**Avis en date du 18 juillet 2018  
de la Mission régionale d'autorité environnementale d'Île-de-France  
sur le projet de construction de logements et d'un groupe scolaire au  
sein des îlots B8/B9 de la zone d'aménagement concerté (ZAC) Parc  
d'Affaires à Asnières-sur-Seine (Hauts-de Seine)**

**Résumé de l'avis**

**Extrait de l'étude d'impact, page 9**

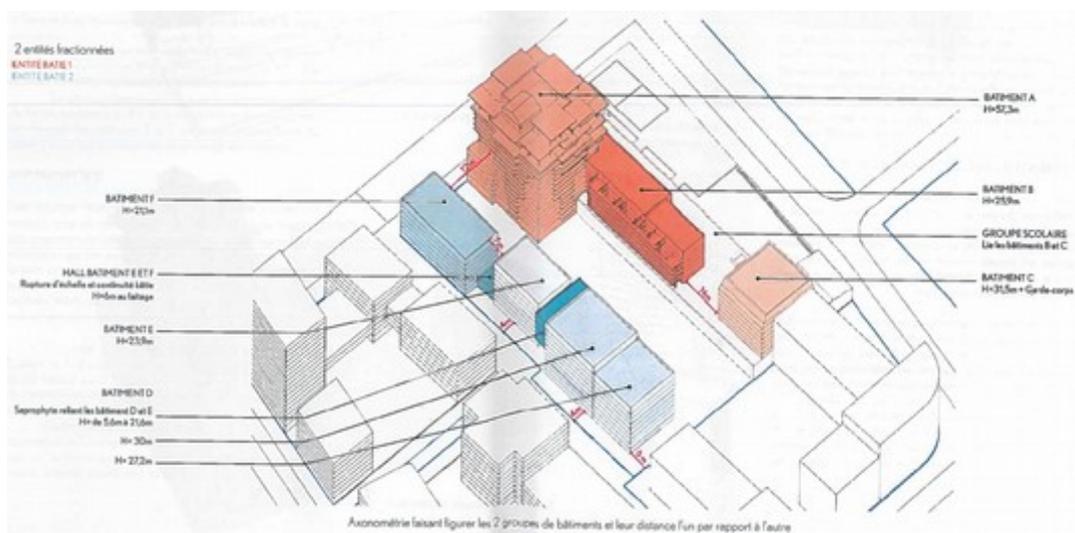
Les bâtiments d'habitation sont prévus pour environ 270 logements et ont des hauteurs variant entre R+6 et R+9 (notice technique de sécurité relative aux bâtiments d'habitation et au parc de stationnement p.5), à l'exception du bâtiment A.

**La MRAE recommande de préciser les choix effectués sur les éléments du projet qui demeurent incertains et, le cas échéant, d'actualiser l'étude d'impact afin que celle-ci porte sur le projet retenu.**
